不具合管理No. 43F-12-012

## 協力工場 不良品連絡書

図番 411CRS-028-50F  
品名 ターミナル  
ロットNo 11.11.21-S11.0001-0002  
発生日 2011年12月26日  
不良数量 55,680  
不良率 -

良品見本

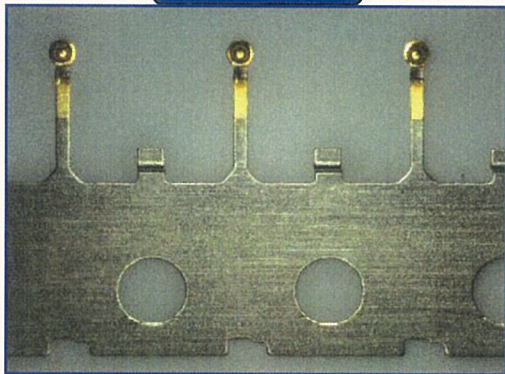
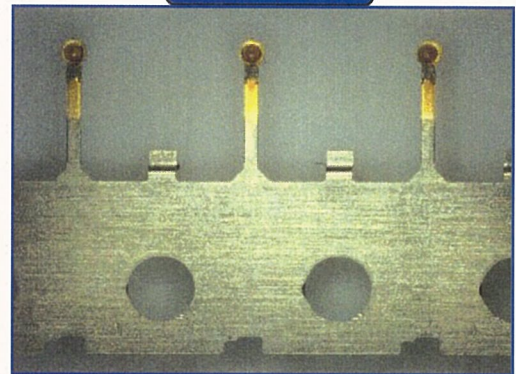
Auめっき  
加工範囲: 1.3mm

Au: 0.6mm

Niバリア: 0.3mm

Au: 0.4mm

0.3mm範囲内に  
以下を確保

\* Ni膜厚 1.0~2.0 $\mu$ m

不具合事例

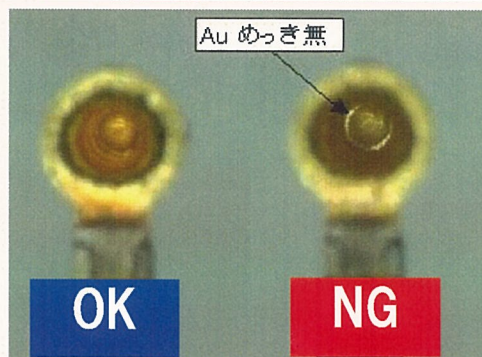
筒の中まで金色で  
あること！

端子の筒の中が未着 (2011/12 客先クレーム)

Auめっき無

NG

- ・個別の外観検査基準書を作成し、検査項目として認識させました。
